II - CONSIGNES

A) RENAULT 5 ALPINE

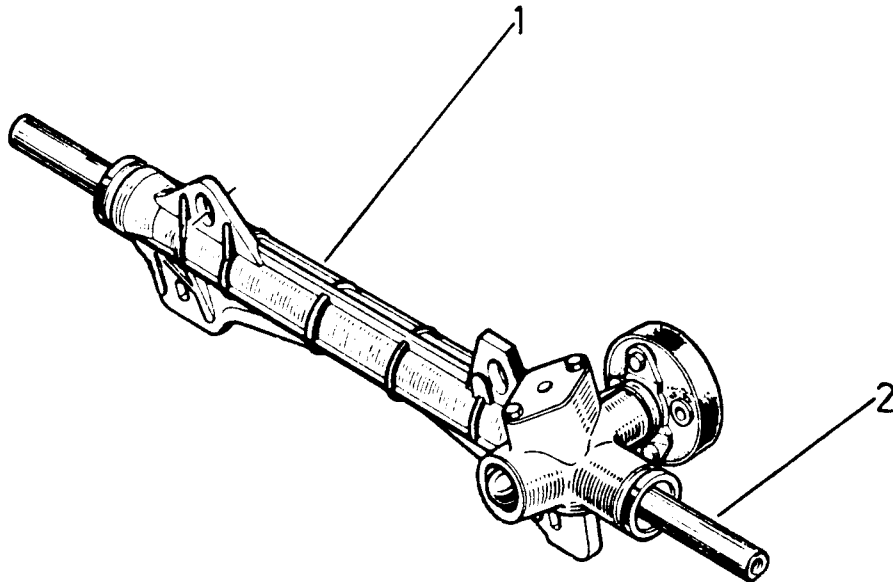
Le montage des triangles AVANT supérieurs réglables implique le remplacement du barreau 2 de série pour le barreau 77 11 064 208 pour boîtier de direction 79 43 010 200.

Le montage des triangles AVANT supérieurs réglables implique le remplacement du boîtier de direction assemblé 1 de série 77 00 667 240 par le boîtier 77 11 064 243.
